**Avis de la mission régionale d'autorité environnementale
sur le projet de création de parc éolien sur la commune de
Lestrade-et-Thouels (Aveyron)**

N°Saisine : 2021-9502

Avis émis le 27 janvier 2022

Figure 3 : localisation des différents projets éoliens à proximité du projet issu de l'étude d'impact

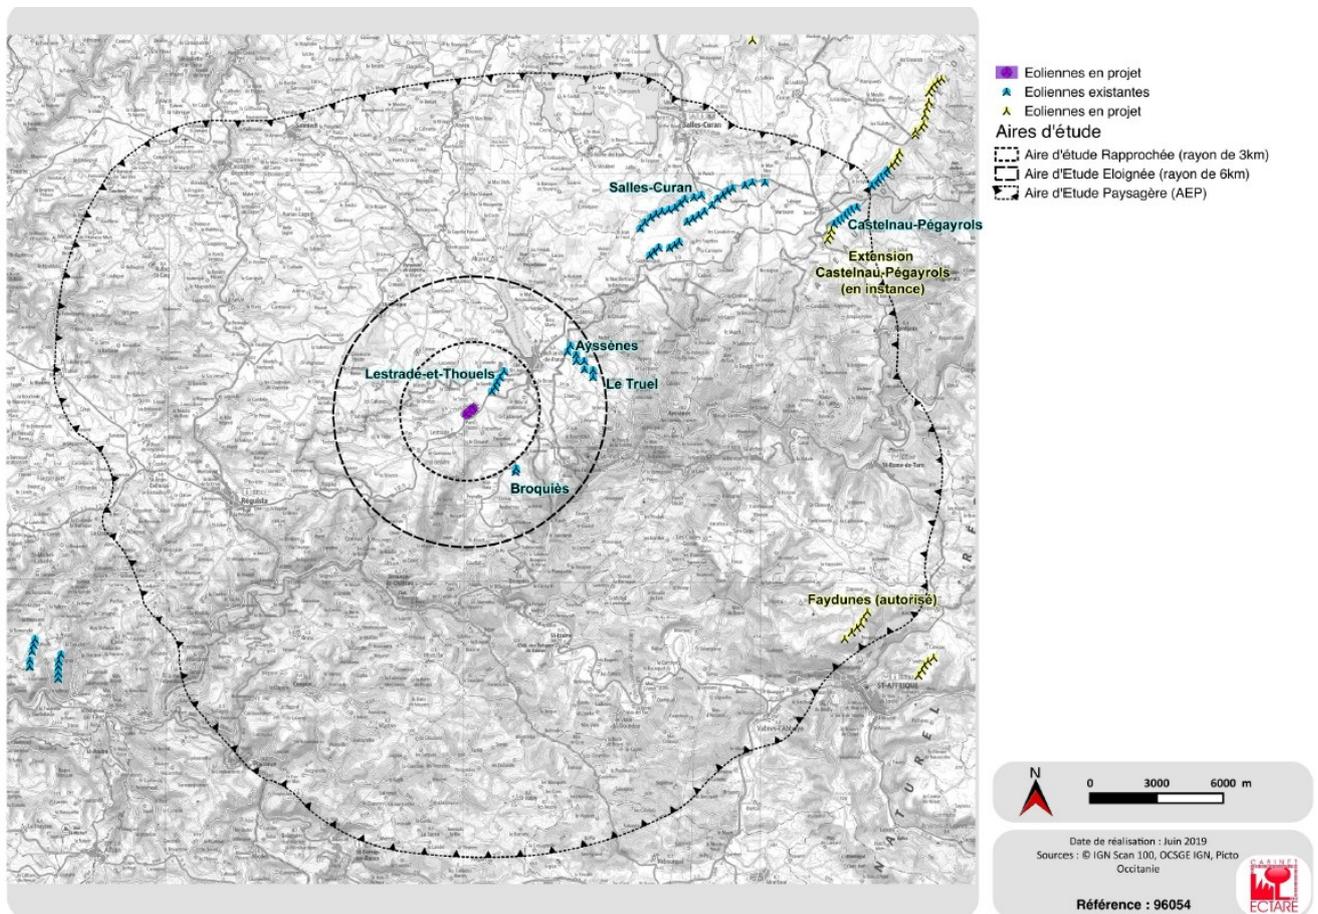
La MRAe relève que le porteur de projet ne met pas à profit l'ensemble des connaissances disponibles et les retours d'expérience des projets déjà construits. C'est en particulier le cas pour les suivis de mortalité avifaune et chauves-souris disponibles pour les projets construits à une échelle proche. Seules les données du parc construit dans la continuité sont utilisées, alors que d'autres projets existent. Les conclusions de l'analyse naturaliste des incidences cumulées sont donc à relativiser d'un point de vue méthodologique compte tenu des résultats de mortalité constatés pour les parcs voisins.

La MRAe considère que le choix d'alignement des machines risque de conduire à un effet barrière (risque de collision) pour les espèces volantes à grand rayon d'actions (alignement des 8 machines au total sur environ 5 km). En effet, un axe de passage secondaire pour les oiseaux s'est créé suite à la construction du premier parc éolien au niveau de l'implantation des futures éoliennes. Il constitue actuellement un axe d'évitement des cinq éoliennes existantes. Le projet conduira à une nouvelle réduction des espaces de circulation pour une partie des espèces. Ceci n'a pas été pris en compte dans le dossier et conduit à une sous-estimation des impacts cumulés du projet.

La MRAe recommande de compléter l'analyse des effets cumulés pour une étude des données d'exploitation de l'ensemble des parcs éoliens voisins. Notamment, une étude des suivis mortalité de l'avifaune et des chiroptères est attendue.

La MRAe recommande de reprendre l'évaluation des effets cumulés sur l'avifaune en considérant que les futures éoliennes conduiront à limiter les espaces de circulation des oiseaux. Des mesures d'évitement ou de réduction sont à proposer en cas de nécessité.
